令和４年１２月２０日
堺市上下水道局

古川汚水バイパス線下水管布設工事（４－１）の設計図書の訂正について（通知）

１．案件名
古川汚水バイパス線下水管布設工事（４－１）

削孔消耗材料費　　第 239 号代価

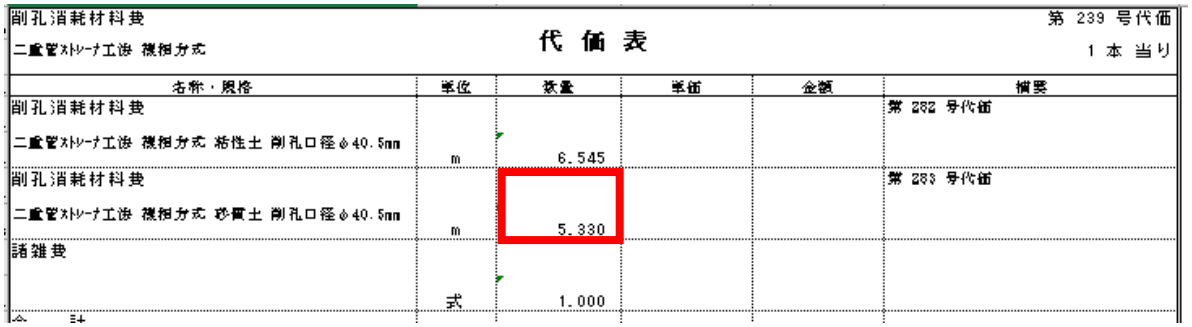
【訂正前】（旧）第 239 号代価⇒（新）第 239 号代価　削孔消耗材料費

削孔消耗材料費二重管ｽﾄﾚｰﾅ工法複相方式砂質土削孔口径φ40.5mm［数量：5.330m］

⇒［数量：5.256m］に訂正

削孔消耗材料費　　第 240 号代価

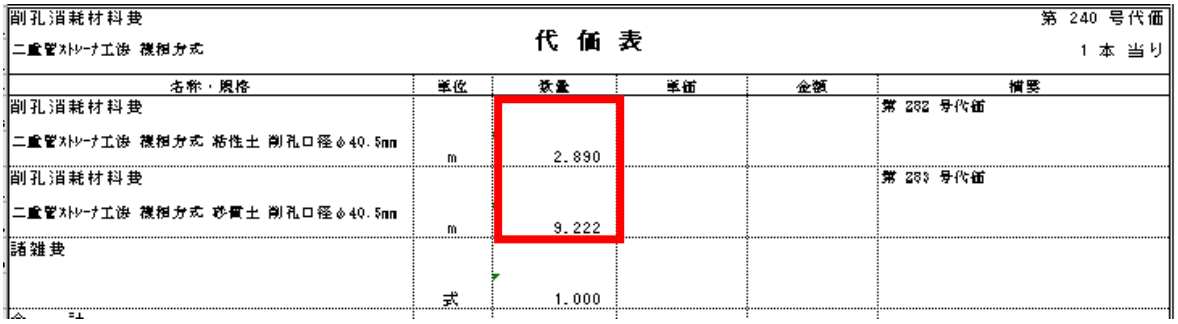
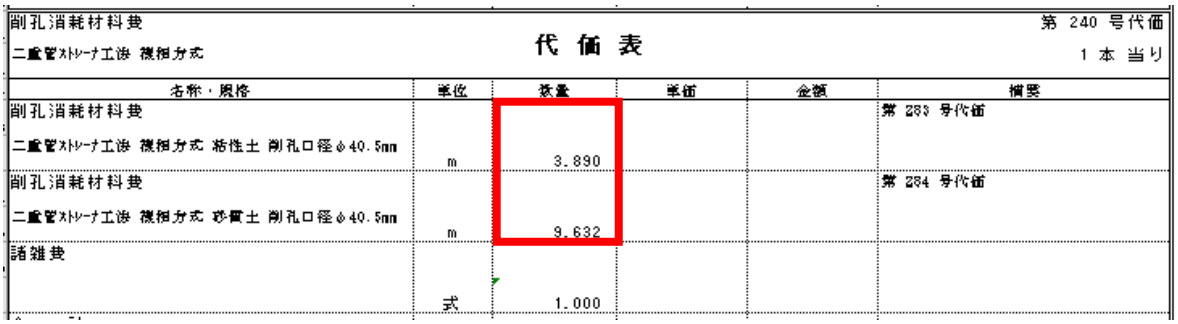
【訂正前】（旧）第 240 号代価⇒（新）第 240 号代価　削孔消耗材料費

削孔消耗材料費二重管ｽﾄﾚｰﾅ工法複相方式粘性土削孔口径φ40.5mm［数量：2.890m］

⇒［数量：3.890m］に訂正

削孔消耗材料費二重管ｽﾄﾚｰﾅ工法複相方式砂質土削孔口径φ40.5mm［数量：9.222m］

⇒［数量：9.632m］に訂正

・図面　○図面番号 21

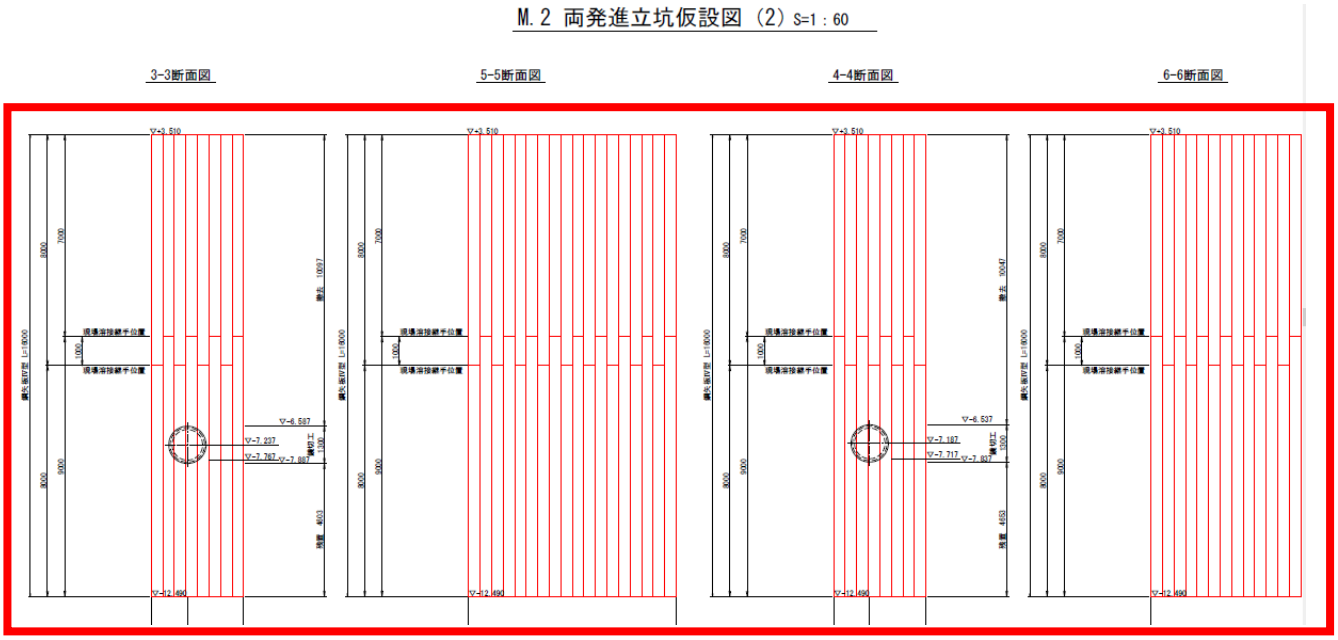
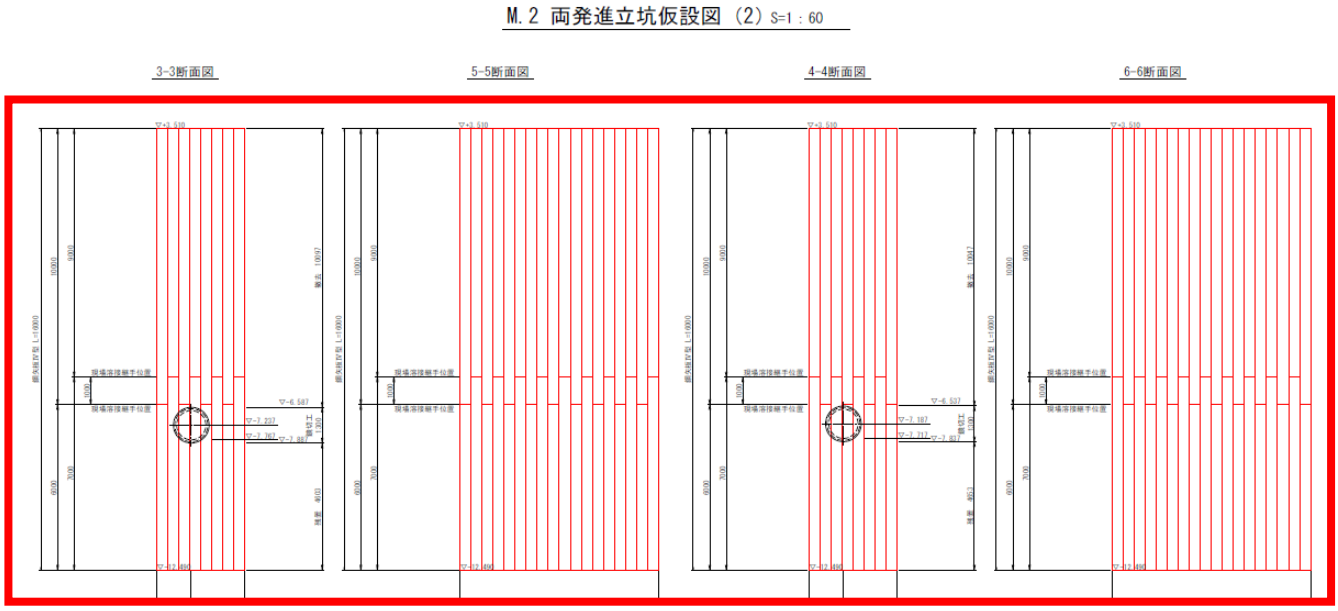
M2 両発進立坑仮設図（2）、鋼矢板Ⅳ型継施工部の割付を［8m+8m=16m、7m+9m=16m］⇒［10m+6m=16m、9m+7m=16m］に訂正します。

【訂正前】　図面番号 21　M2 両発進立坑仮設図（2）、鋼矢板Ⅳ型継施工部の割付を［8m+8m=16m、7m+9m=16m］⇒［10m+6m=16m、9m+7m=16m］に訂正

○図面番号 27

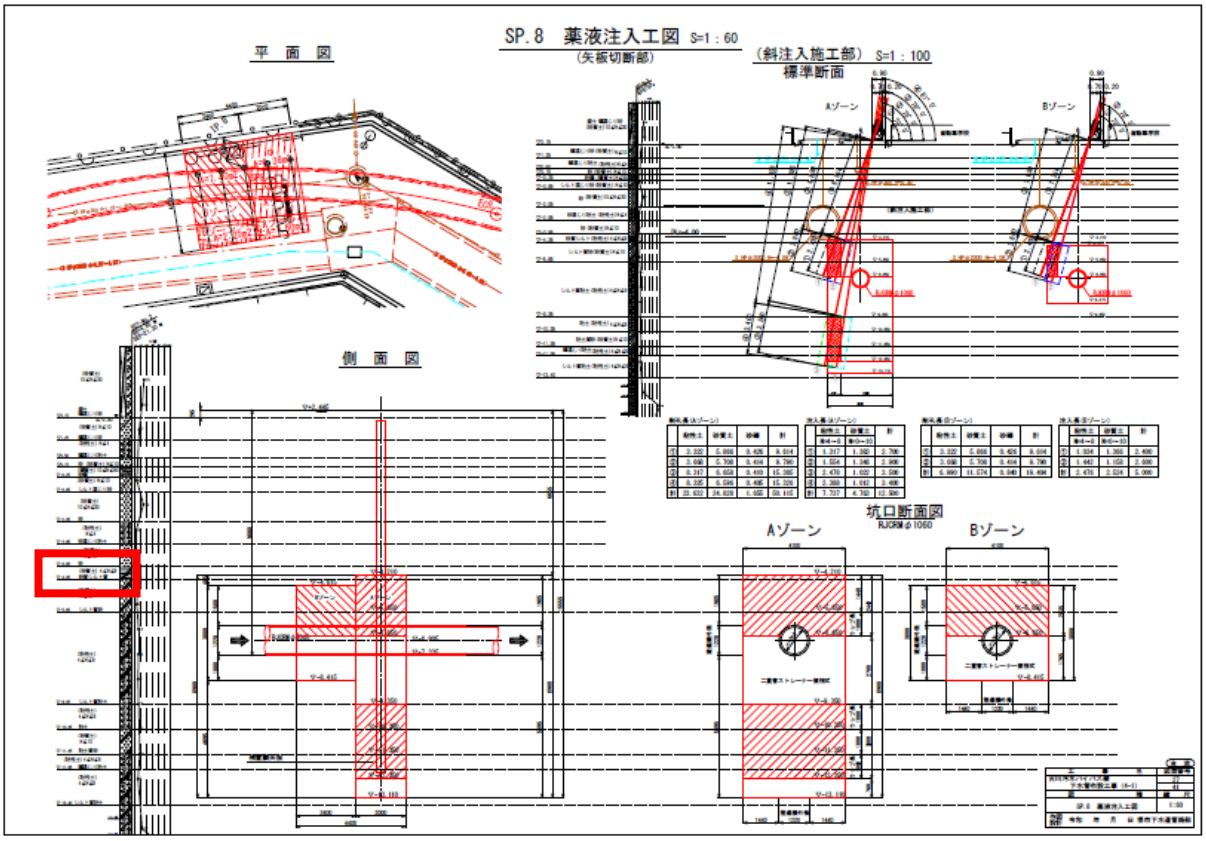
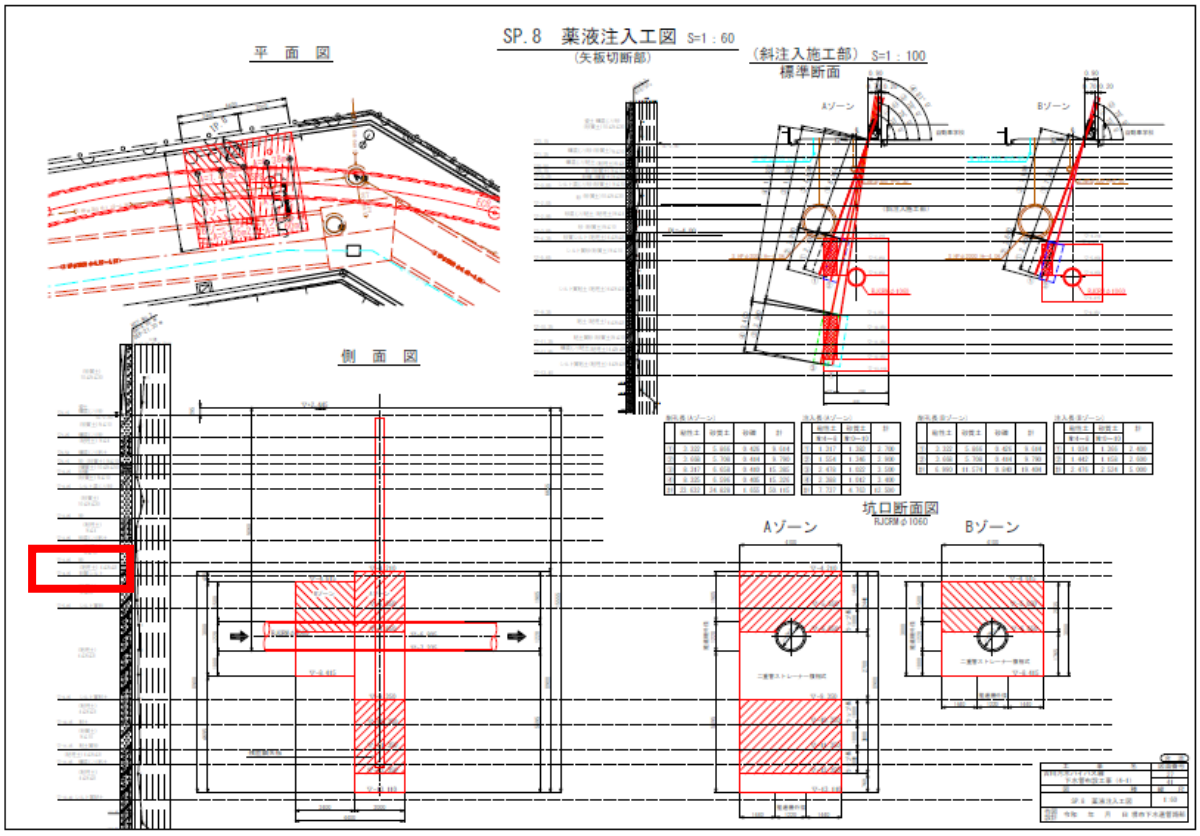
SP.8 薬液注入工図、側面図▽-4.35～▽-3.85 の［砂質土 4≦N≦8 砂質ｼﾙﾄ質］⇒［粘性土 4≦N≦8 砂質ｼﾙﾄ］に訂正します。

【訂正前】　図面番号 27　SP.8 薬液注入工図、側面図▽-4.35～▽-3.85 の［砂質土 4≦N≦8 砂質ｼﾙﾄ質］⇒［粘性土 4≦N≦8 砂質ｼﾙﾄ］に訂正
